株式会社アンテック

標準型炎センサー モデルチェンジのご案内

1. 対象機種 現行機種： SKH047M → 新機種： SKH047MR-RY（リレー接点出力モード） / SKH047MR-OC（オープンコレクタ出力モード）

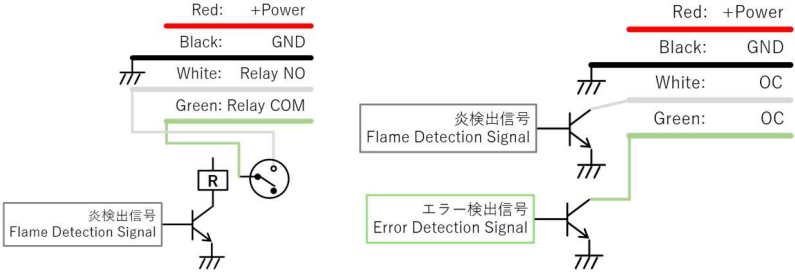
さて、この度弊社の標準型炎センサー「SKH047M」につきまして、機能の充実と使い勝手の向上を図った後継機種「SKH047MR」へモデルチェンジいたしますので、下記のとおりご案内申し上げます。今後とも一層のお引き立てを賜りますよう、よろしくお願い申し上げます。

No.	項目	現行機種	新型	内容
1	電源ランプの追加	電源ランプ無し	電源ランプ搭載 (青色 LED 点灯)	電源の投入状態を動作表示灯（青色 LED）で表示し、通電確認が容易になりました。
2	炎検出時の表示	青色 LED 点灯	赤色 LED 点滅	炎検出時に動作表示灯が青色 LED の点灯から、赤色 LED に点滅してお知らせします。
3	炎検出信号 保持機能の設定	30 秒固定	2 秒、30 秒、 エンドレスの 3 段階 から設定可能	本体 DIP スイッチにより、炎検出時の出力信号を保持する時間を設定できます。
4	外部出力の反転	なし	反転設定可能	本体 DIP スイッチにより、出力理論の反転が設定できます。
5	外部出力形式の選択	1a リレー接点	リレー接点 or オープンコレクタ	リレー接点もしくはオープンコレクタのどちらかを、ご注文時にお選びいただけます。

6	自己診断機能	なし	あり	センサーの状態を監視し、異常を検出した場合は動作表示灯（赤 LED）の点滅および外部出力でお知らせします。 ※外部出力は出力形式をオープンコレクタに選択した場合のみ有効
7	検出タイマーの変更	0.5 秒、1 から 31 秒 まで 1 秒単位で設定	0.5 秒、1 から 15 秒 まで 1 秒単位で設定	炎検出から出力までの時間を設定できます。

外形寸法や取り付け方法、配線の変更はございませんので置き換え可能です。
